Audyt BRD przejść dla pieszych

Jan Jakiel
Wydział Strategii i Rozwoju ZDM
e-mail: j.jakiel@zdm.waw.pl

W ramach opracowania przeprowadzono audyt bezpieczeństwa ruchu drogowego (BRD) na **930 przejściach dla pieszych** bez sygnalizacji świetlnej w dzielnicach: **Śródmieście, Ochota, Praga Południe** pod kątem skuteczności oświetlenia tych przejść i zastosowanej organizacji ruchu.

Karta raportu BRD – arkusz 9

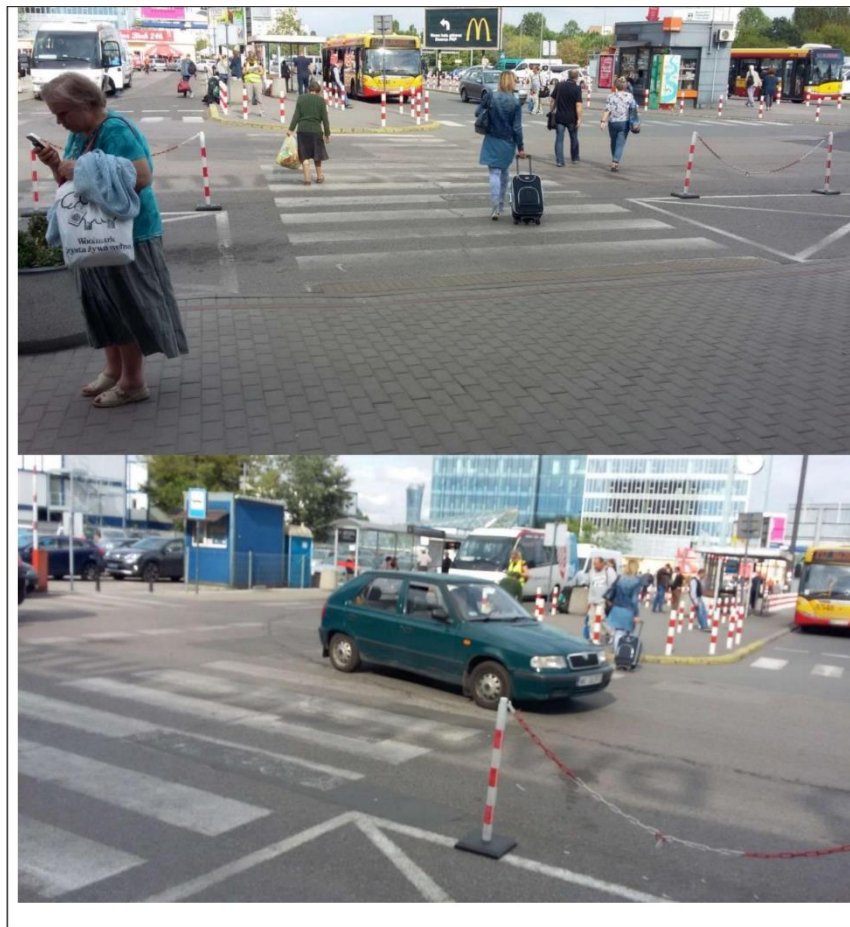
SUBIEKTYWNA OCENA PRZEJŚCIA DLA PIESZYCH		3
OPINIA / UWAGI DODATKOWE		
Przejście znajduje się w obszarze dworca autobusowego, podzielone zostało na 2 z peronem (pełniącym rolę azylu).		
Pierwszym problemem jest organizacja ruchu przed przejściem dla pieszych. Od strony dworca autobusowego nie zastosowano urządzenia dla osób niewidzących i niedowidzących. Osoba niewidząca i niewidząca nie będzie miała szans aby ocenić, czy znajduje się w obszarze chronionym czy już na przejściu dla pieszych.		
Rekomendacje: Należy zainstalować urządzenia dla osób niewidzących i niedowidzących.		
Podobnie jak w przypadku urządzenia dla niedowidzących Od strony dworca autobusowego nie zastosowano rampy dla pieszych. Brak zastosowania rampy może powodować zagrożenie dla osób, które z opóźnieniem opuszczają jezdnię. Wejście na wysoki krawężnik może być utrudnione dla osób starszych, także osoby na wózkach inwalidzkich oraz z wózkami dziecięcymi mogą pozostawać dłużej na jezdni. Mogą powstawać sytuacje, w której piesi przemierzają się przez przejście z zamiarem dynamicznego opuszczenia jezdni, jednak na jej krawędzi zostają zaskoczeni przez wysoki krawężnik i opuszczenie jezdni zajmuje im dłużej niż to zaplanowali. Dodatkowo dla kierowców, pieszy przytrzymujący się na końcu przejścia dla pieszych też może być zaskoczeniem.

Rekomendacja: Należy zrealizować pełną rampę.		
Przed przejściami dla pieszych nie występują żadne wpusty. Takie rozwiązanie powoduje, że w przypadku intensywnych opadów deszczu cała woda będzie przepływać przez przejście, co może skutkować występowaniem śliskości w okresie zimowym oraz możliwością ochlapania pieszych w czasie intensywnych opadów deszczu.		
Rekomendacja: Należy zlokalizować wpust tak aby znajdował się przed przejściem od strony napływającej wody opadowej.		
Kolejnym problem jest lokalizacja postoi TAXI na wyjściu z budynku dworcowego. Postój został usytuowany po obu stronach przejścia w odległości <2 m. Takie rozwiązanie powoduje ograniczenie widoczności pieszych. Ograniczenie widoczności w szczególności przed przejściem dla pieszych (od strony nadjeżdżających pojazdów) mogą powodować ograniczenie widoczności kierowca – pieszy. Ograniczenie widoczności następuje tylko w sytuacji gdy samochód TAXI stoi w wyznaczonym miejscu oczekując na pasażerów. Optymalnym i bezpiecznym rozwiązaniem jest gdy postoje Taxi znajdują się za przejściem dla pieszych lub w odległości zapewniającej ich widoczność.

Rekomendacja: Należy odsunąć postój TAXI (po stronie N) od przejścia w celu zwiększenia widoczności pieszych.

Raport z pomiarów oświetlenia na przejściu dla pieszych

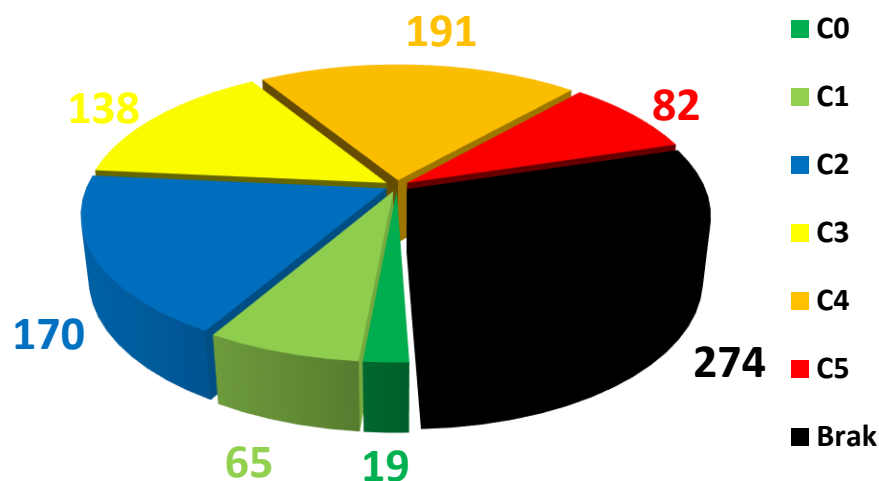
W ciągu ulicy Stefana Banacha oświetlenie jednostronne, rtęciowe. Instalacja elektryczna sprawna. Słup bezpośrednio przy przejściu dwuwysięgowy (źródło światła rtęciowe). Najbliższa oprawa uliczna zlokalizowana w odległości 3 m od przejścia dla pieszych.

Zalecana konserwacja oświetlenia ulicznego.
